Syndicat Intercommunal des Eaux de la Région de Biol

Avis hydrogéologiques sur 5 captages d'eau potable

Des arrêtés préfectoraux de déclaration d'utilité publique ont été pris le 19 avril 2023 sur cinq captages exploités par le SIE de la région de Biol.

Par une demande en date du 7 mars 2024, j'ai été sollicité par la délégation départementale de l'ARS pour examiner dans quelle mesure certaines contraintes agricoles pourraient être adaptées, tout en respectant la nécessité d'une protection sanitaire optimale de chacun des 5 captages concernés.

Captage Girard. Subdivision du périmètre de protection rapprochée

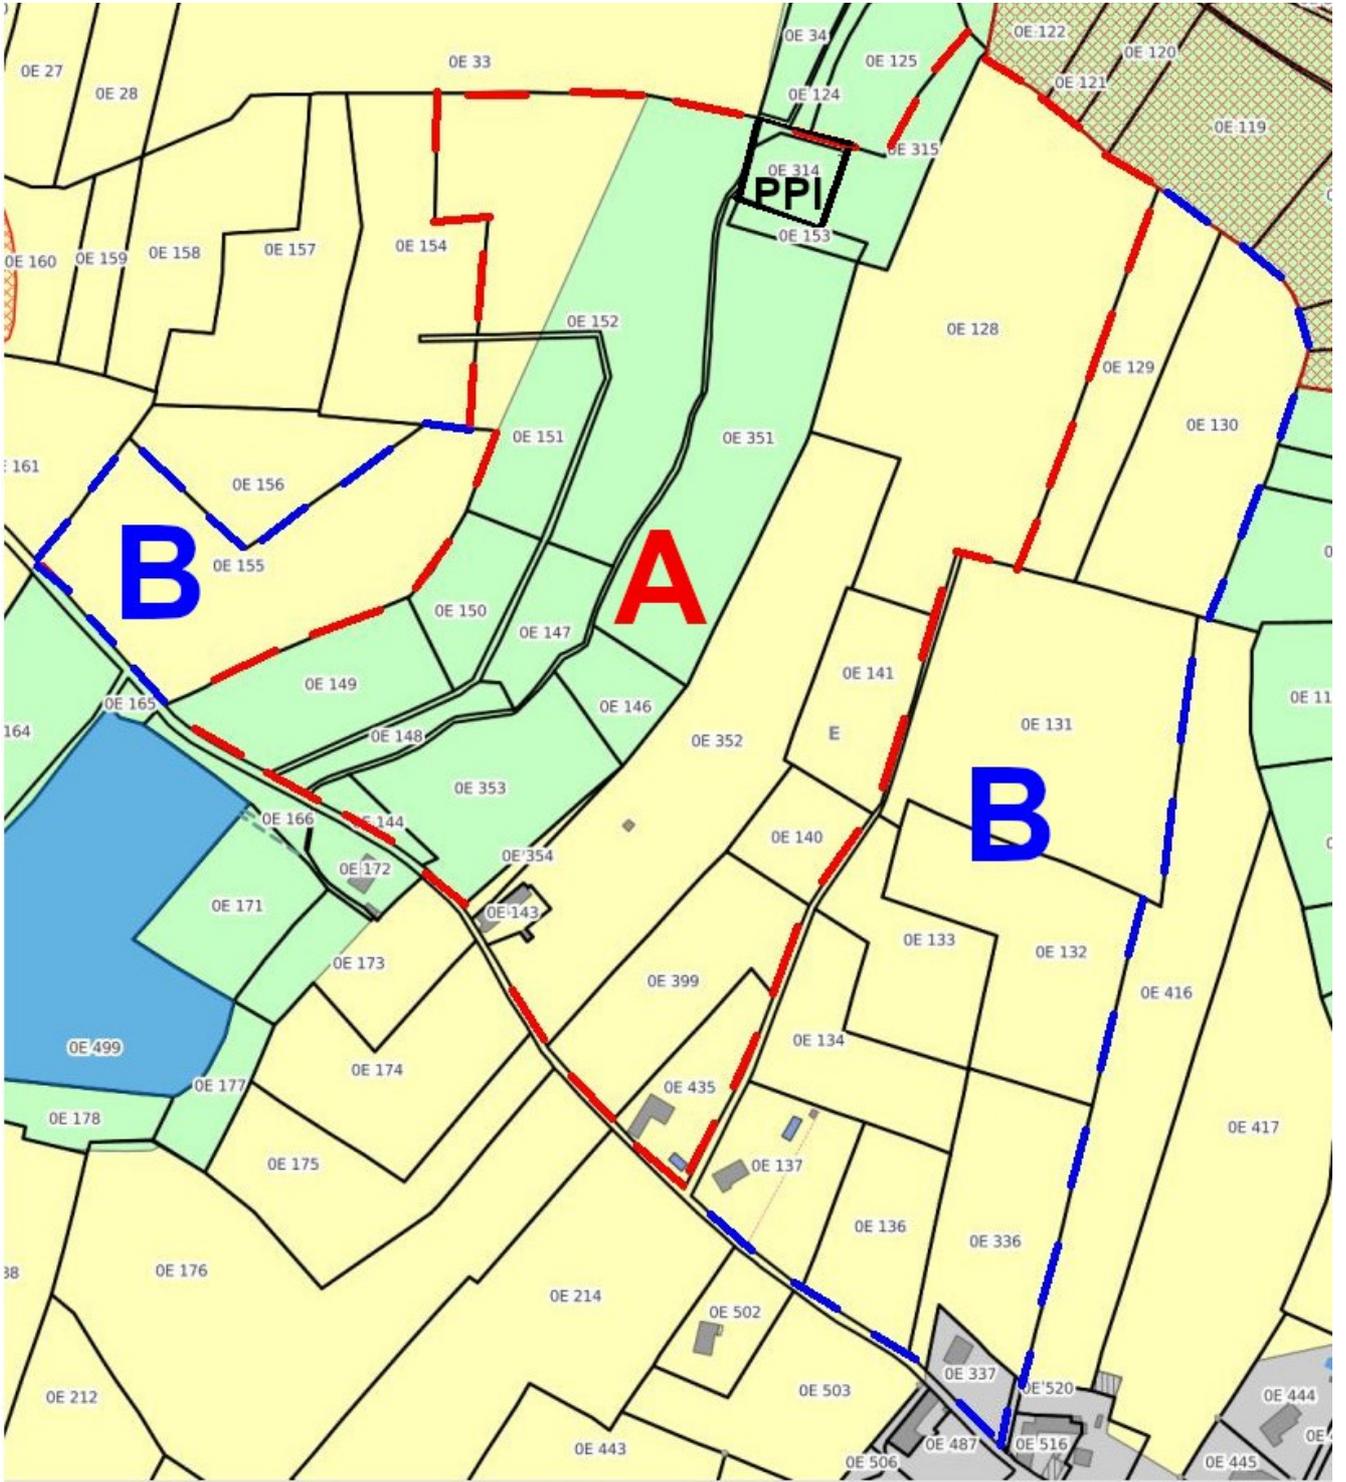
Le périmètre de protection rapprochée majoritairement développé sur le versant en rive droite du ruisseau (selon l'arrêté actuel) comprend une vaste zone de cultures, réparties de part et d'autre d'une large croupe. Il s'étend un peu au delà de cette ligne de crête pour tenir compte du fait que la pente du contact entre les moraines et le substratum molassique peut ne pas correspondre à la topographie de surface. C'est la pente de ce contact (non connue) qui oriente l'écoulement souterrain des eaux infiltrées d'un côté ou de l'autre.

En matière d'évaluation du risque de contamination bactériologique, il convient de bien distinguer les zones où le risque de ruissellement vers le captage ou le ruisseau existe, de celles où la seule éventualité de cheminement vers le captage est une infiltration à travers les formations morainiques, ce qui implique une filtration naturelle bénéfique, sur une distance suffisante.

Dans ce secteur, on pourra donc subdiviser le PPR en 2 zones.

Dans le PPR A où le risque de ruissellement en direction du captage existe, on appliquera les préconisations de l'arrêté préfectoral en vigueur. Le seul épandage acceptable est celui de fumier composté, dans les limites de doses qui ont été indiquées.

Dans le PPR B, du côté Est du chemin en ligne de crête, le risque de ruissellement vers le captage est nul. L'épandage de fumier non composté y est possible sans risque, uniquement en période sèche (3 jours sans pluie annoncée) et moyennant un enfouissement dans un délai de 24 h.

Le contexte hydrogéologique autorise aussi le pâturage extensif avec un chargement moyen annuel de 2UGB/Ha (3 UGB par Ha en charge instantanée).

Sur l'autre versant en rive gauche du ruisseau, le périmètre de protection rapprochée actuel ne couvre qu'une étroite bande de terrains. Compte tenu des observations effectuées, je considère que la protection devra être plus étendue sur ce versant.

Le Périmètre de Protection Rapprochée sera donc défini de la façon suivante, sur la section E de la commune de Biol.

PPR A : parcelles 128, 140, 141, 143, 144, 146 à 153, 315pp, 351 à 354, 399 et 435.

PPR B : parcelles 129 à 134, 136, 137, 336 et 337, du côté Est, et la parcelle 155 en limite Ouest du PPR.

Confluence des écoulements vers le captage du Moiroud

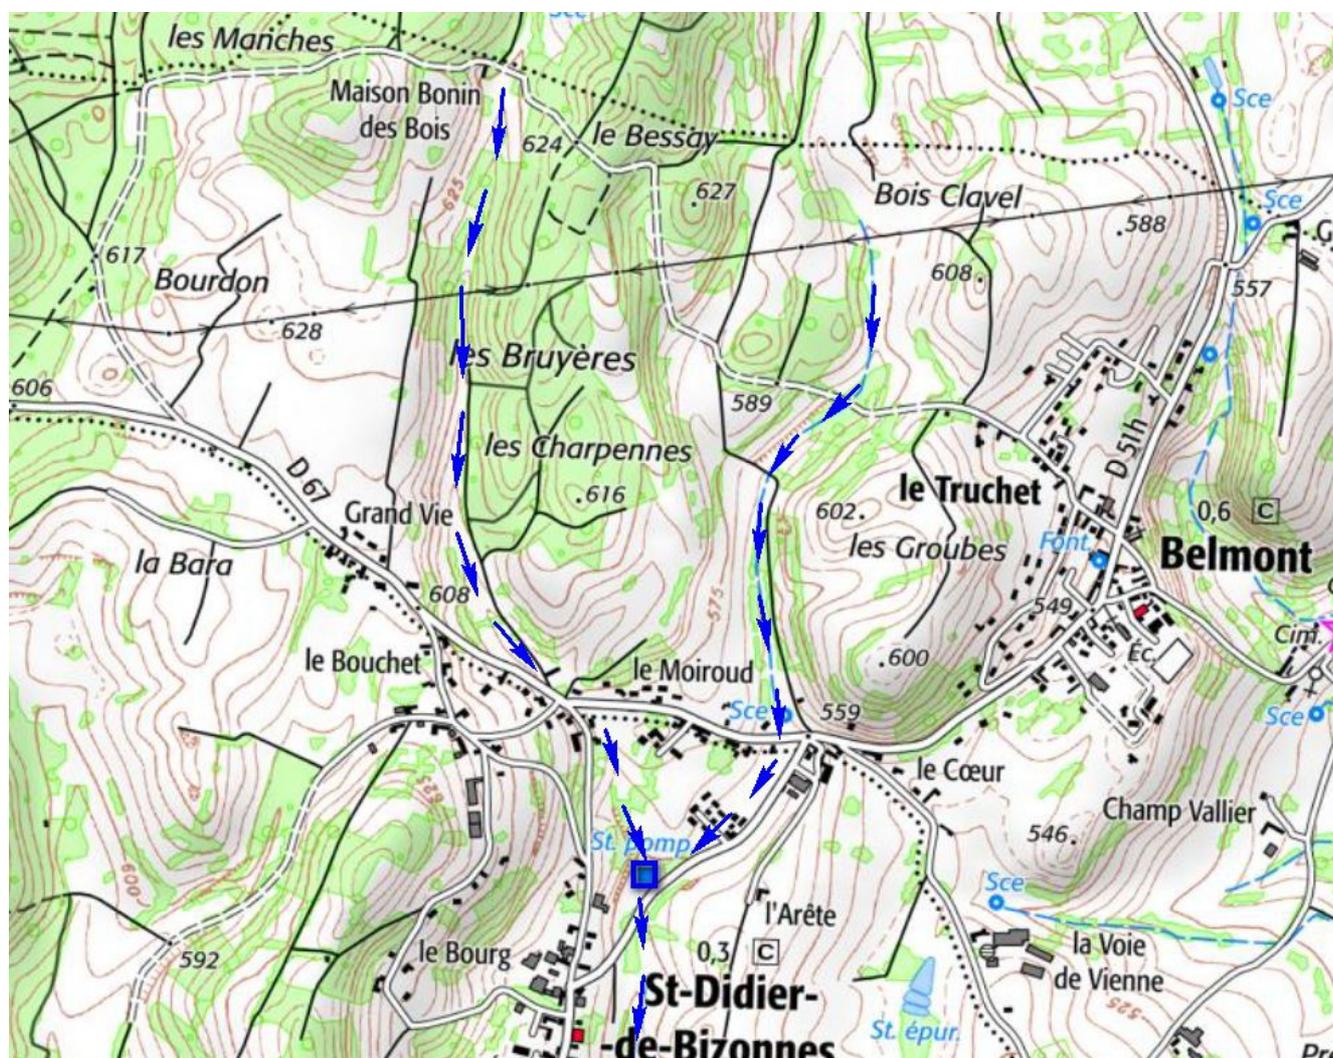
Chacun des deux vallons est parcouru par un petit ruisseau non pérenne. Les écoulements étaient parfaitement visibles lors de ma visite ; ils confluent au niveau du périmètre de protection immédiate du captage, qu'ils contournent par un fossé et un passage busé. Il est important que leurs étanchéités soient vérifiées, et complétées si nécessaire.

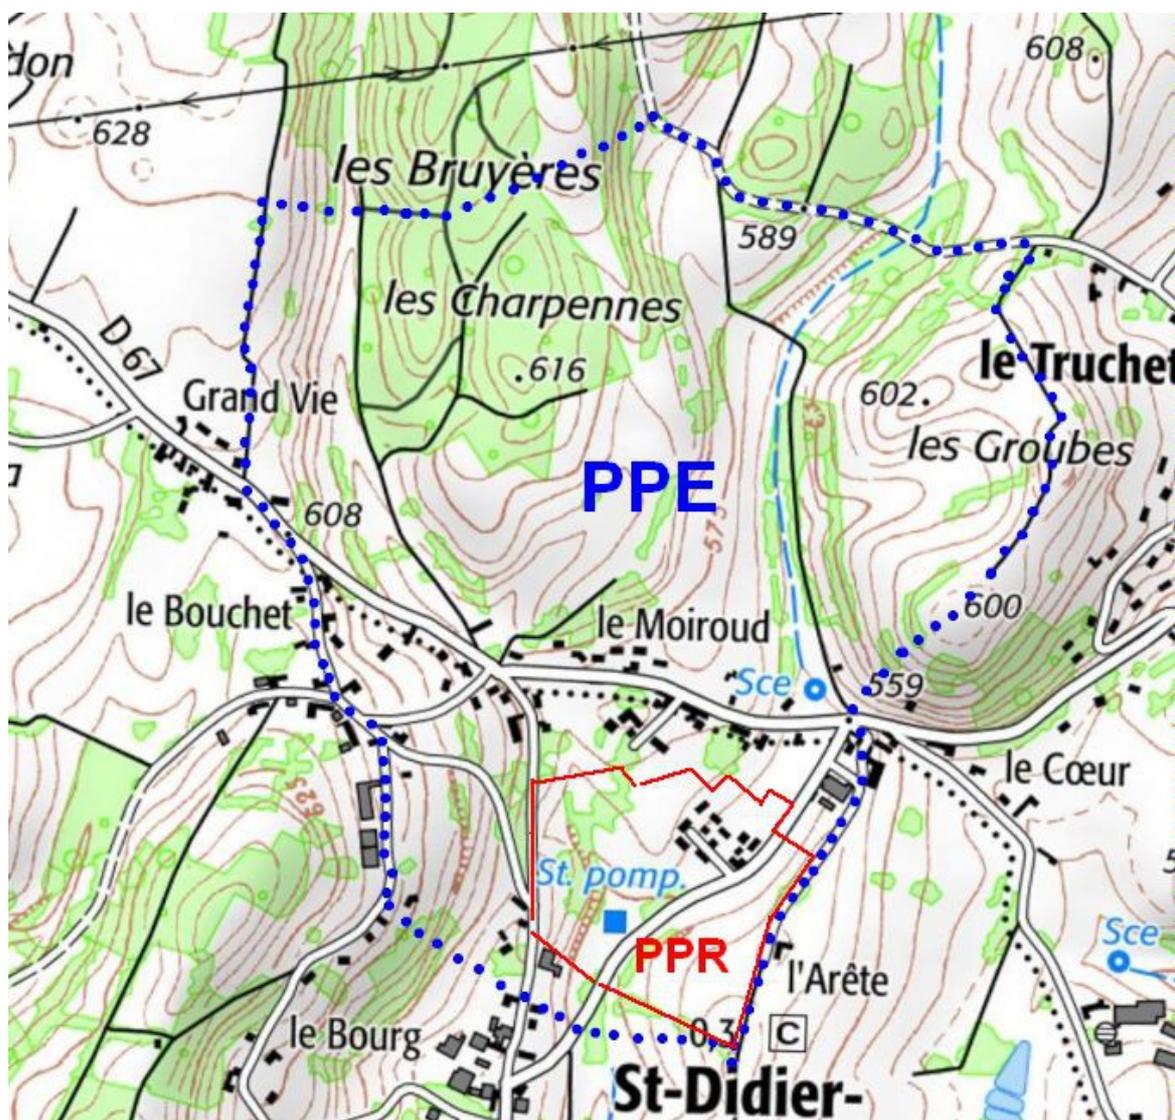
La partie basse du second vallon, où se situe le lotissement des Charmilles, devra être incluse dans le périmètre de protection rapprochée, compte tenu de la faible distance en amont du captage (150 à 200 mètres). Le petit ruisseau en provenance du Nord-Est traverse ce lotissement par un passage busé, et certaines maisons sont établies à l'aplomb du remplissage alluvionnaire. Un contrôle d'étanchéité du réseau collectif d'assainissement devra être réalisé tous les cinq ans. Le chauffage électrique semble très majoritairement utilisé, mais la conformité d'éventuelles cuves à fuel devra être vérifiée.

La route qui occupe l'axe du vallon et passe devant la station de pompage n'est pas une limite naturelle, et il convient aussi de prendre en compte le risque de ruissellement vers le captage depuis les cultures implantées sur le versant nord-ouest de la crête morainique. Le PPR sera donc étendu à ce petit coteau en rive gauche du vallon.

Une cunette étanche évacuera les eaux de ruissellement de la route hors du PPR.

Compte tenu de la proximité des forages, et de la vulnérabilité constatée, il n'est pas envisageable de déroger à l'interdiction d'épandage de fumier non composté. Le pacage du bétail n'est autorisé, sur de courtes périodes, que sur les parcelles (liste à fournir à l'ARS par la mairie) dont l'entretien mécanique n'est pas possible.

La surface totale du PPR passera donc de 3,7 à 9,9 Ha, en incluant les parcelles suivantes de la commune de Saint Didier de Bizennes, section AB: 173, 174pp, 190, 192, 193, 203, 223 à 227, 337, 338, 341, 352pp, 360, 366, 367, 399pp, 418 à 420, 465, 466, 538pp, 569.

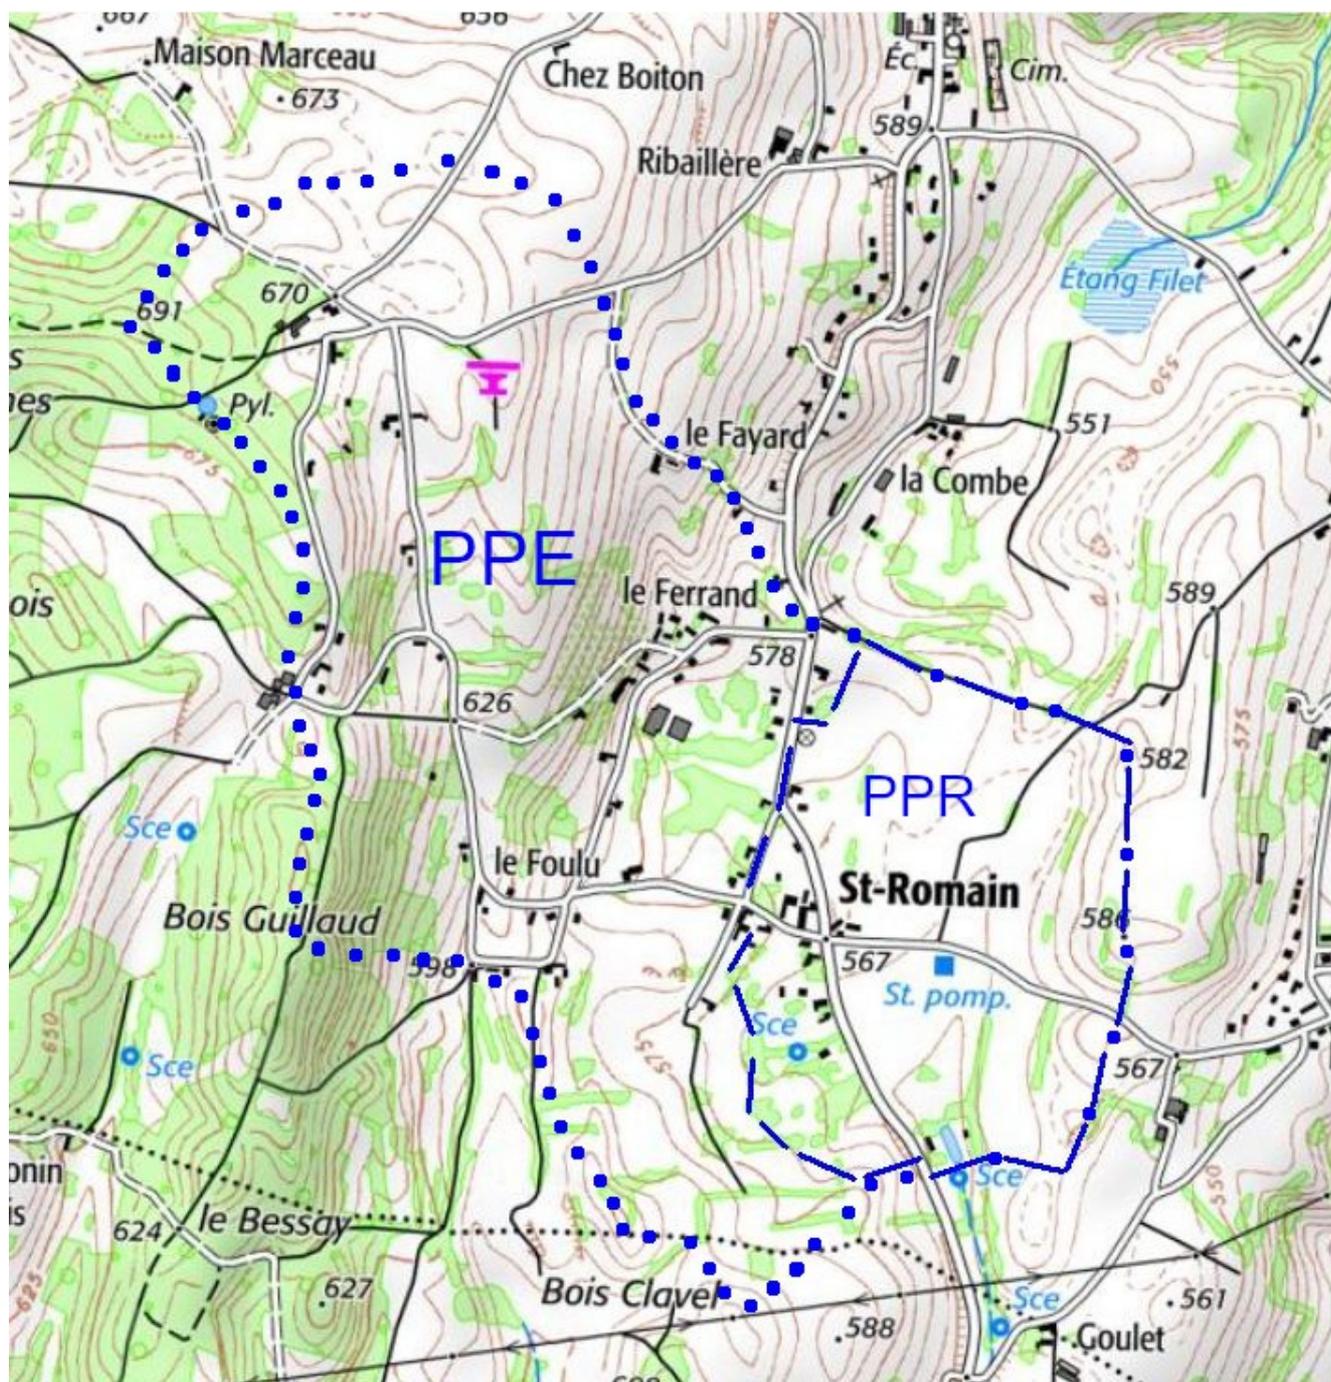
Cette sous-estimation a eu une influence directe sur la définition des périmètres de protection rapprochée et éloignée. En particulier, la délimitation actuelle du PPE, amputé à l'Ouest et au Sud, laisse entendre, à tort, que la nappe de Saint Romain ne bénéficierait pas de la totalité des apports de l'ensemble de son aire d'alimentation. Compte tenu du fonctionnement de la nappe en étiage, on doit

considérer que tous les secteurs dont les apports superficiels ou souterrains rejoignent la cuvette alluvionnaire en amont de la source de débordement font partie de l'aire d'alimentation du captage. L'interprétation selon laquelle l'aire d'alimentation du captage lui-même serait inférieure à l'aire d'alimentation de l'ensemble de la nappe n'est acceptable qu'une partie de l'année. Elle n'est plus valable dès que la source de débordement de la cuvette s'assèche.

L'aire d'alimentation de la nappe a été déterminée en fonction des critères topographique et géologique. Elle a une surface de 1,53 km² et culmine à 691 m. Elle se développe majoritairement dans les coteaux morainiques à l'Ouest et au Nord-Ouest du captage, et englobe naturellement tout l'impluvium de la cuvette alluvionnaire.

La modification du PPE que je propose s'inscrit logiquement à l'intérieur de cette limite. Elle figure en pointillés sur la carte suivante.

Les prescriptions de l'arrêté préfectoral actuel pour le PPE peuvent être conservées. Seule la limite a été modifiée.

Forages de Moiroud. Evolution piézométrique

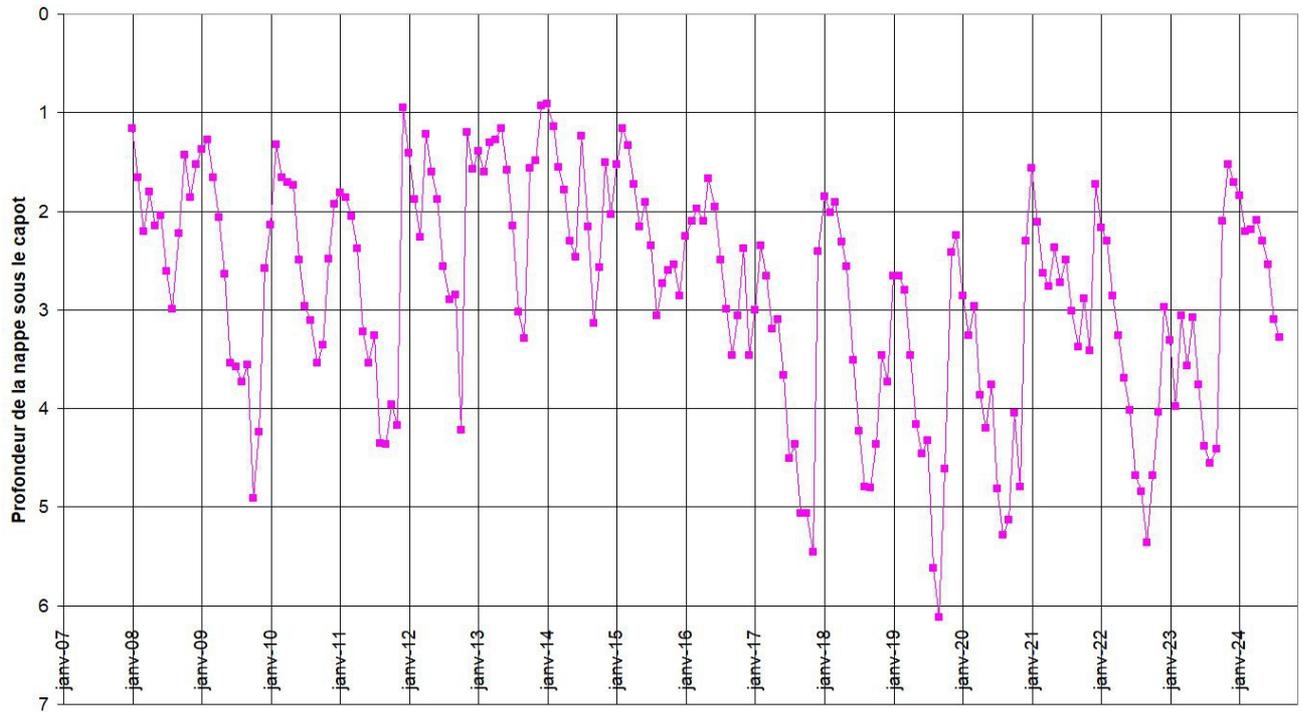
Au début de ma mission, j'ai jugé inquiétantes les indications des pages 27 et 28 du rapport de 4 avril 2019 de G. Cécillon. Un graphique mentionne en effet des baisses de la nappe jusqu'à 10 m de profondeur, donc très en dessous de la situation de référence des premières années d'exploitation. Après vérification demandée au SIE, il s'avère que les mesures en question ne sont pas des profondeurs de la nappe, mais des épaisseurs d'eau au dessus d'une sonde de pression.

Une conversion de ces données, après recalage (pas exactement synchrone toutefois) permet d'établir le graphique (voir en annexe 1) des variations piézométriques entre 2008 et août 2024. Comme la date exacte des relevés n'est pas indiquée, c'est le milieu du mois qui a été pris en compte par défaut. Avec la réserve de ne pas savoir si tous les relevés sont réalisés hors pompage, le niveau statique de nappe varie entre 1 et 6 m de profondeur, avec une moyenne à $-2,80 \text{ m}$, ce qui est cohérent avec les mesures plus anciennes. On ne constate pas non plus de dérive inquiétante.

Forages de Moiroud. Volume journalier prélevé

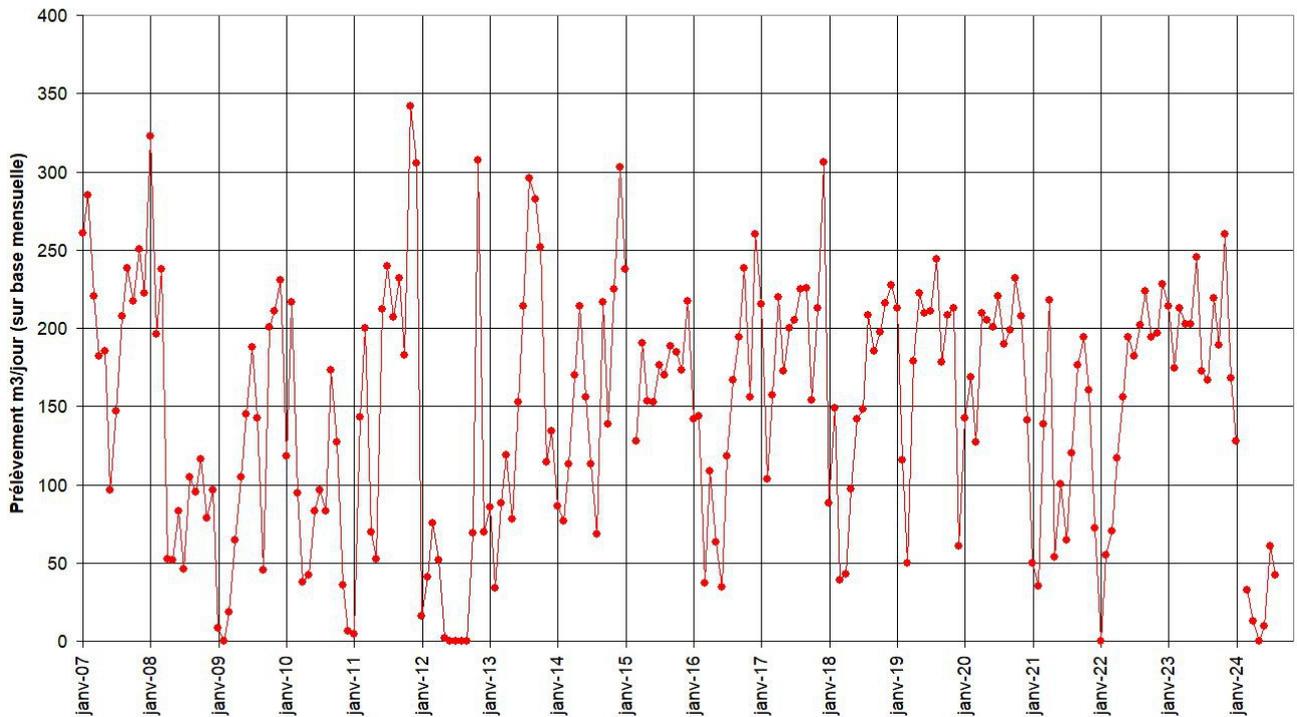
Sur l'autre graphique, établi sur la même période, on voit que les prélèvements sur la nappe sont très variables ; ils sont indiqués en moyenne journalière (sur une base mensuelle). Le maximum approche $350 \text{ m}^3/\text{jour}$, mais à certaines périodes, ils ont pu être très faibles, voire nuls (plusieurs mois en 2012). Dans l'ensemble, ce mode d'exploitation est cohérent avec la capacité de l'aquifère.

Il reste recommandé de limiter le débit instantané de pompage à $25 \text{ m}^3/\text{h}$, et de considérer la valeur de 400 m^3 comme capacité maximale de production journalière, en évitant d'atteindre cette valeur sur une période prolongée.
